Opinia Nr 008409

wyników przeprowadzonych oględzin - ekspertyzy urządzeń grzewczo-kominowych

w budynku przy ul. Mieleszowskiej nr 7/3 w Walbrzychu
dotycząca urządzeń grzewczo-kominowych używanych przez
B.O.K. Sobiecin

SKIC ORIENTACYJNY

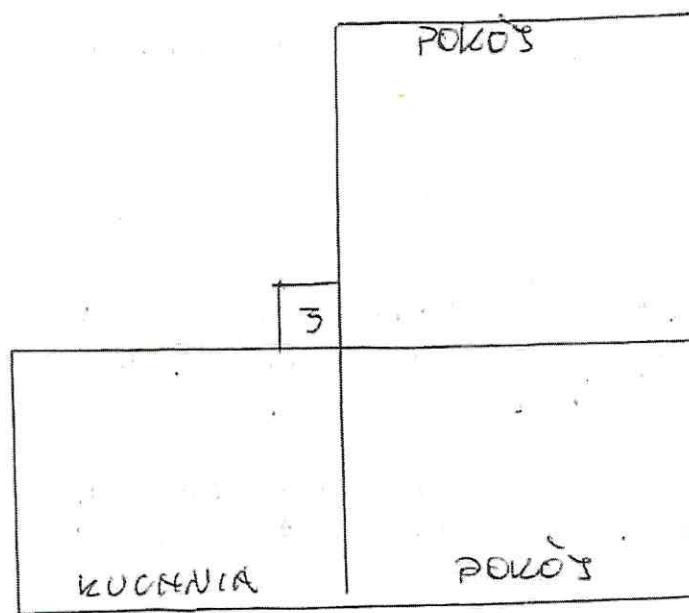
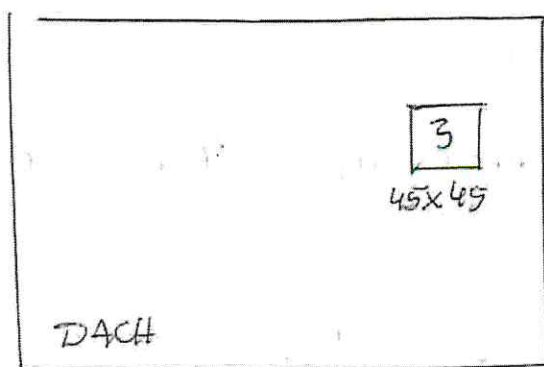
1. Przewód kominowy nr. 3 może być przeznaczony do podłączenia piecy kaflowej lub pieca CO etar.
2. Wentylację w kuchni wpłacać wg obowiązujących przepisów.
3. Dla prawidłowego funkcjonowania urządzeń kominowych zapewnić właściwą wentylację powietrza z zewnątrz poprzez urządzenie nawiewne.

SZKIC ORIENTACYJNY

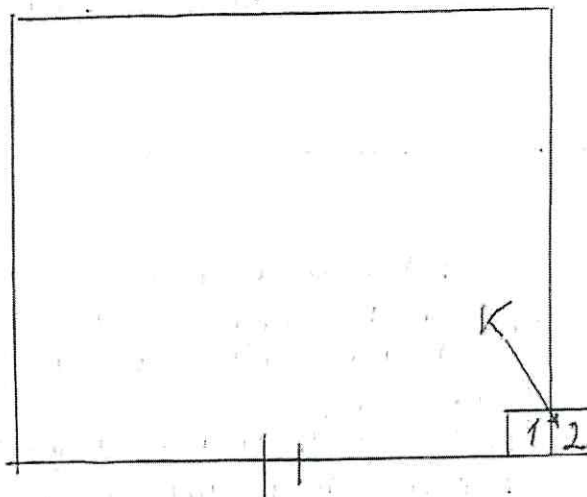
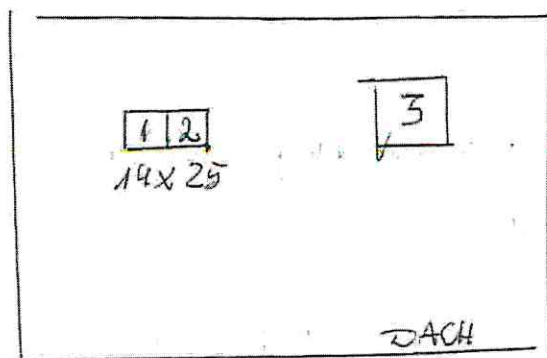
1. Przewód kominowy w 2. można przeznaczyć do podłączenia pieca kuchenego, po zamontowaniu otworu po piecu w H-11
2. Weryfikację wywierając wpływając zgodnie z obowiązującymi przepisami
3. Dla prawidłowego funkcjonowania urządzeń kominowych zapewnić należy napływ powietrza z zewnętrz poprzez urządzenie nawiewane

GDZIE ORIENTACYJNY

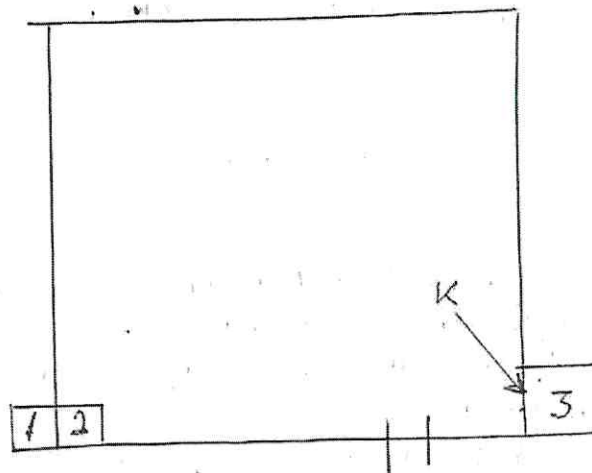
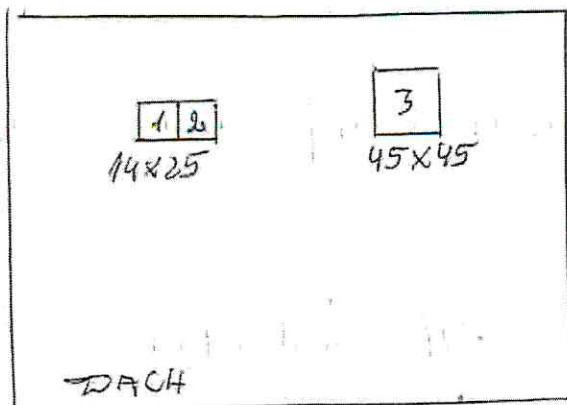
1. Przewód kominowy nr 3 (45x45 cm) można przeznaczyć do podłączenia pieca kuchenno-otopowego do przewodu nr 2 zamierzonego.
2. Wentylację wywiewną kuchni wykonać wg obowiązujących przepisów.
3. Dla prawidłowego funkcjonowania urządzeń kominowych zapewnić napływ powietrza z zewnątrz poprzez urządzenie nawiewne.
